COMUNE DI RAVENNA
MEDAGLIA D'ORO AL VALOR MILITARE

COMMISSIONE CONSILIARE ASSETTO DEL TERRITORIO

SEDUTA DEL : 21/06/2017

1. Approvazione verbali sedute precedenti;
2. ADOZIONE VARIANTE DI RETTIFICA E ADEGUAMENTO 2016 AL RUE e conseguenti modifiche al POC e al Piano di Zonizzazione Acustica:
 - 2.1. Illustrazione ed Approvazione dei criteri relativi all'esame delle osservazioni pervenute;
3. POC 2016-2021:
 - 3.1. Illustrazione schede 2° POC 4a - Città storica;
4. Varie ed eventuali

SCHEDA: CS04

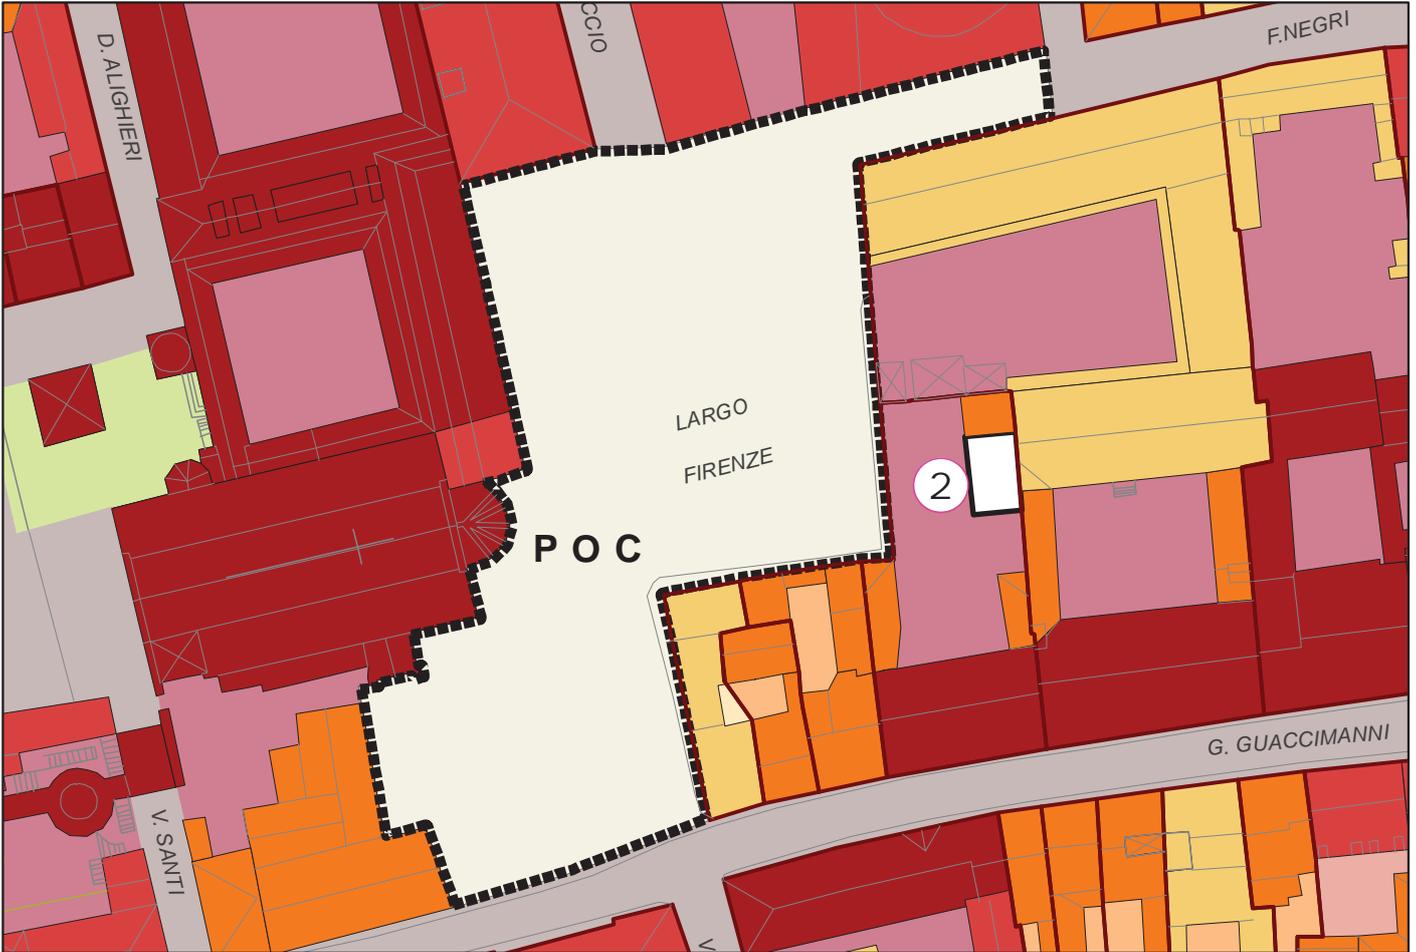
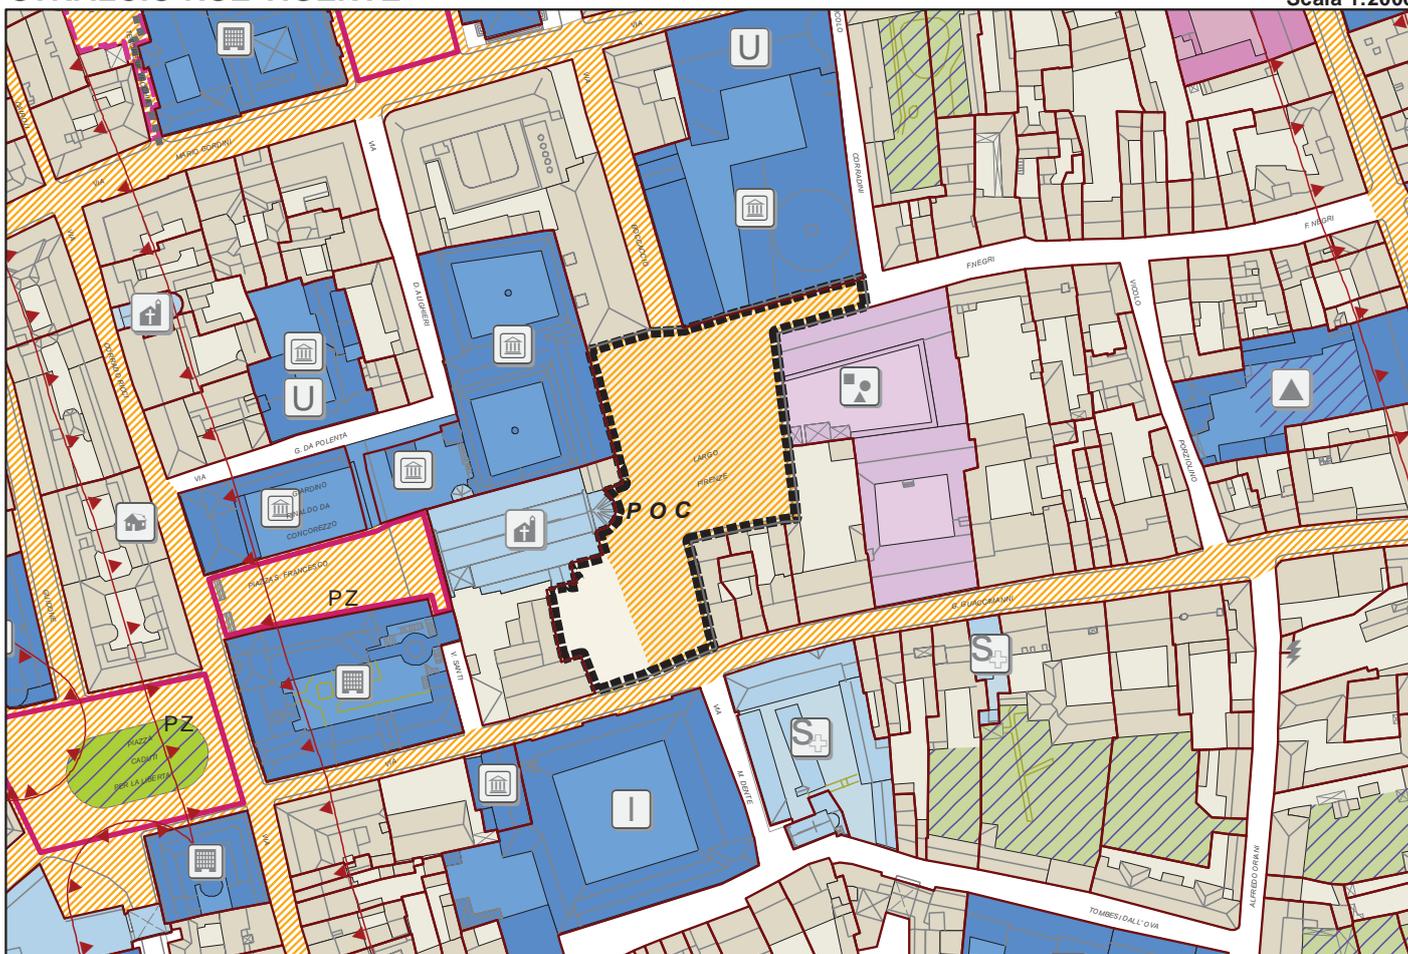
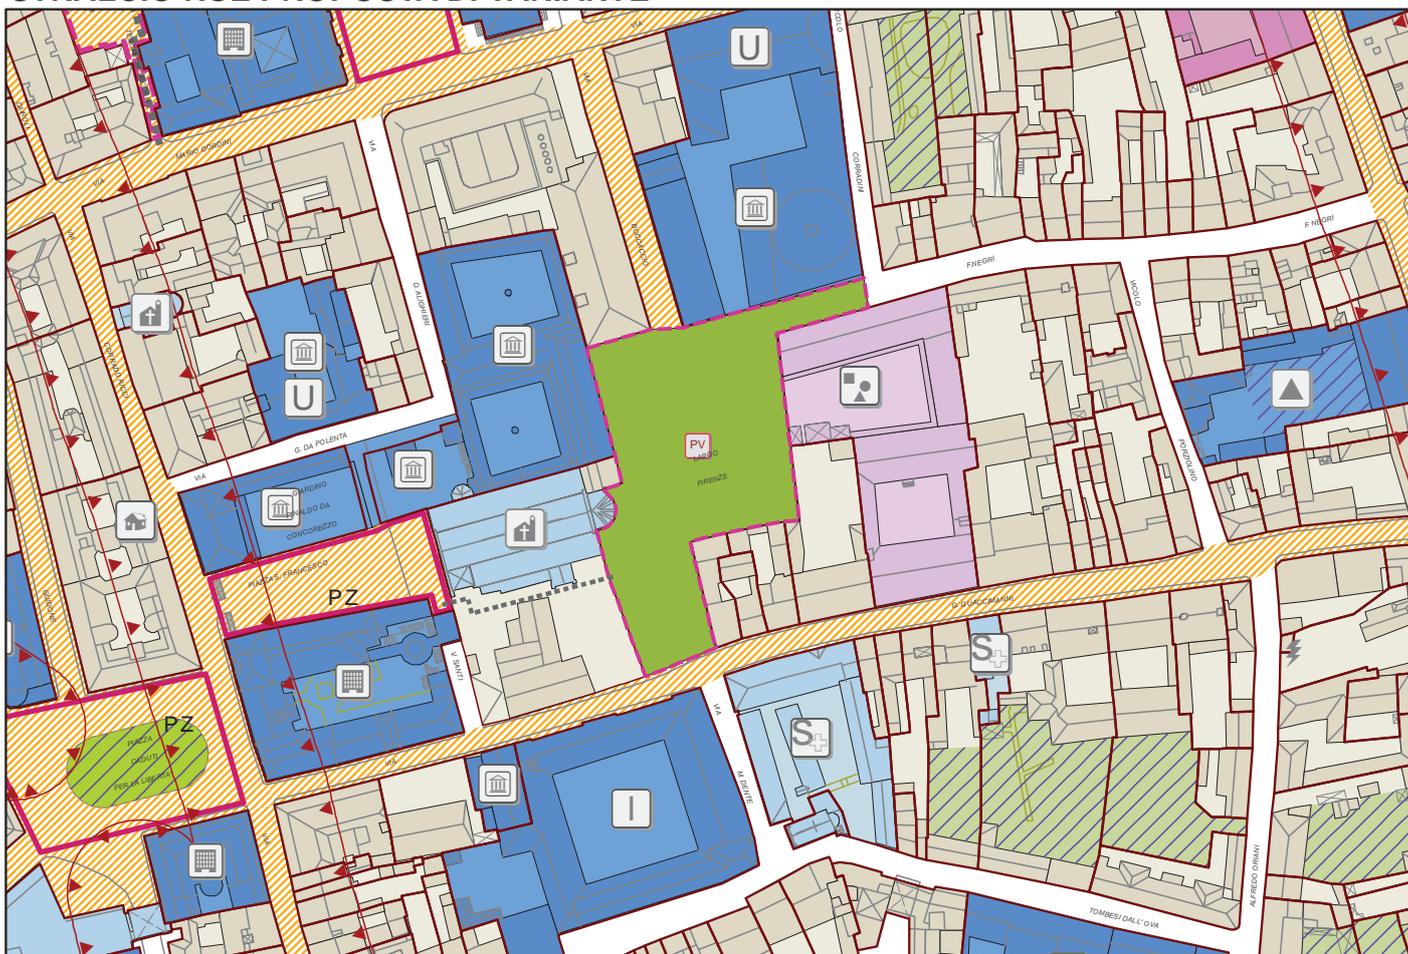
Proni procede all'illustrazione della scheda CoS04 ambito LARGO FIRENZE per la quale si propone per questo Poc di demandare a RUE eliminando la rispettiva scheda, anche se il PSC individuava un comparto molto più ampio di quello inserito nel I° POC, in base all'opportunità di non prevedere più la riedificazione ipotizzata, ma mirare soltanto alla riqualificazione del pk pubblico. Illustra la proposta di RUE per come precedentemente trasmessa ai commissari ed allegata al presente verbale.

Mingozzi: demandare a RUE cosa vuol dire? Noi come commissione, possiamo esprimere parere e mettere in campo idee e in merito? Io pensavo di poterlo fare qui, se lo demandiamo a RUE quando lo facciamo? Secondo me largo Firenze è uno dei nodi più interessanti ed io avevo piacere si discutesse in maniera adeguata.

Ancisi: se è su area pubblica, allora sono d'accordo! sarebbe zona dantesca, crocevia degli itinerari monumentali del centro storico, ed è ancora come dopo la guerra! vi devo chiedere quanto del piano Aymonino, di 26 anni fa, sopravviverebbe di quello cui adesso si riducono gli obiettivi.

Ne approfitterei per far presente una cosa: i lavori di rifacimento e meccanizzazione che Fagnani ha già annunciato, vorrei che fossero coerenti con questo, non è che poi dobbiamo smantellare il pk! Bisogna avere la preoccupazione che questo parcheggio sia adeguato alla posizione in cui si trova. Io raccomando che ci sia armonia tra pk e l'intera piazza riqualificata.

Proni: Nel I POC si prevedeva che il comparto si attuasse tramite intervento indiretto, PUA di iniziativa pubblica o privata. C'era la scheda che prevedeva:

Considerato che adesso è stata ravvisata l'opportunità di non prevedere la ricostituzione di questo fronte, sarebbe stata demandata a PUA (quindi ad uno strumento importante) solo la riqualificazione dello spazio pubblico che non necessita effettivamente di PUA e non necessita nemmeno di essere inserito nel POC, ma

che può essere disciplinato benissimo dal RUE in maniera molto più snella, inserendo un perimetro che lo individui quale *spazi pubblico da riqualificare*. Poi sarà chi di dovere a fare il progetto di riqualificazione.

La questione della ricostituzione del fronte è stata eliminata principalmente perché molto complessa da attuarsi in quanto a metà tra due proprietà (Curia e Comune) e nella parte del Comunale metà doveva essere destinata a sottopasso per entrare nel parcheggio.
